Ministero dell'Ambiente e della Tutela del Territorio e del Mare
Commissione Tecnica di Verifica dell'Impatto Ambientale - VIA e VAS

1645
Parere n. V del 31.10. 2014

Progetto:	<p style="text-align: center;"><i>Istruttoria VIA</i></p> <p style="text-align: center;">Impianto idroelettrico di regolazione sul Bacino di Campolattaro</p>
Proponente:	<p style="text-align: center;">R.E.C. S.r.L</p>

è possibile identificare quali siano le aree che presentano la maggiore ricchezza per quanto riguarda il numero di specie di orchidee presenti, così come risulta dal seguente estratto della "Mappa della ricchezza di specie di Orchidee" Tavola FVH2.

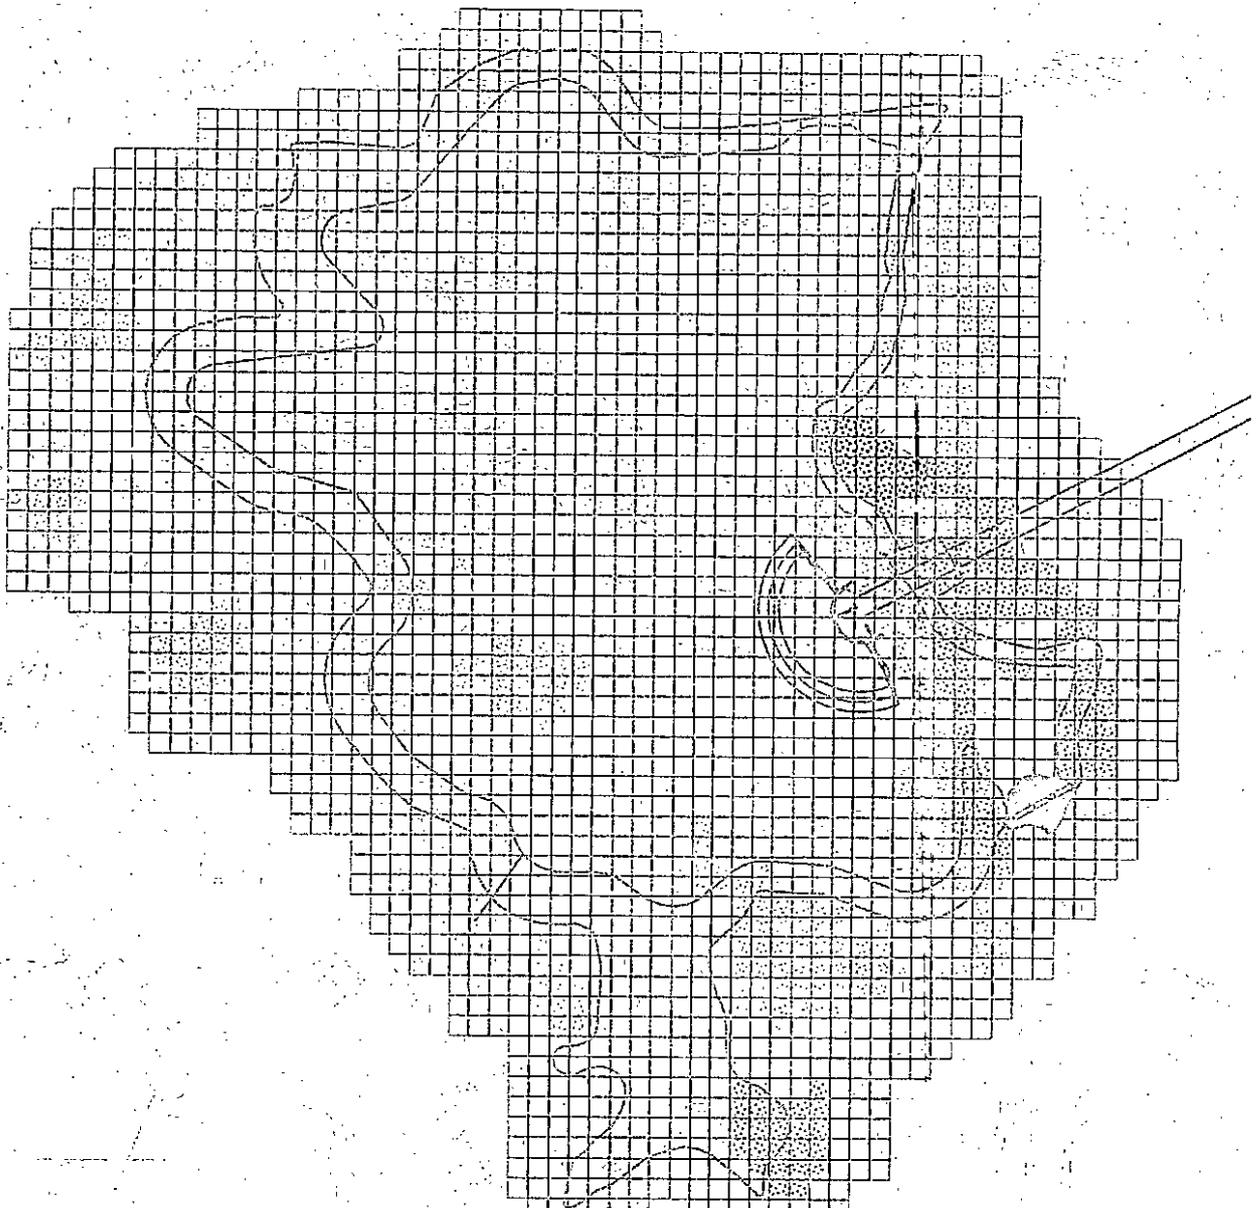
- Dall'analisi della planimetria del rilievo risulta che l'area a maggiore densità di specie è **esterna e confinante rispetto all'area di intervento** e in generale il settore orientale dell'area di indagine presenta una maggiore concentrazione di specie: di tale situazione il Proponente dovrà tenere conto durante le fasi di cantiere e di esercizio adottando specifiche modalità di gestione e di conservazione del settore orientale di Monte Alto.
- Sulla base delle informazioni contenute negli studi di dettaglio predisposti dal Proponente, non ricorrono le condizioni affinché l'habitat 6210 individuato nel sito in esame, con particolare riferimento all'area interferita dall'intervento, sia classificabile come prioritario.
